改善箇所説明図

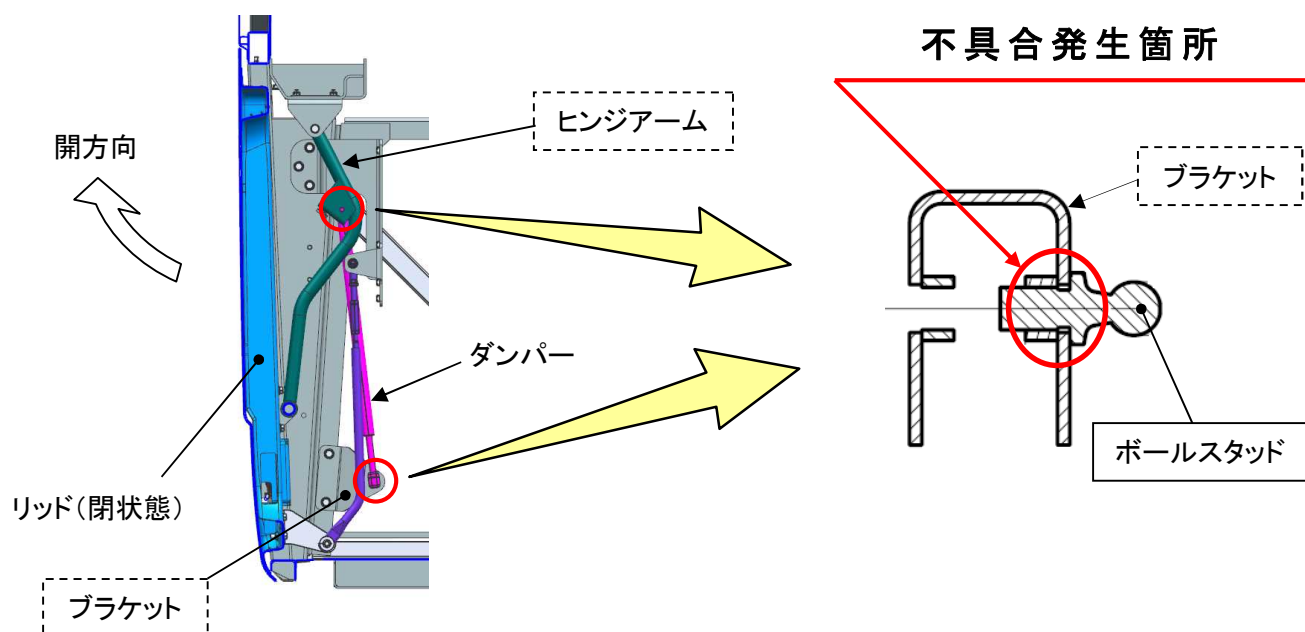
大型観光バスにおいて、トランクおよびエンジンリッド用ダンパーのボールスタッドの締付けトルク指示が不適切なため、当該ボールスタッドが過大なトルクで締付けられたものがある。そのため、リッドの開閉を繰り返すことにより、ボールスタッドが緩んでダンパーが外れ、最悪の場合、当該リッドが全開状態を保持出来ず、落下するおそれがある。

全車両、リッド用ダンパーのボールスタッドを外し、ネジ部に緩み防止剤を塗布して適正なトルクで再締付けする。

なお、適正なトルクで再締付けが出来なかった場合は、ボールスタッドを取付ける部品を新品に交換する。
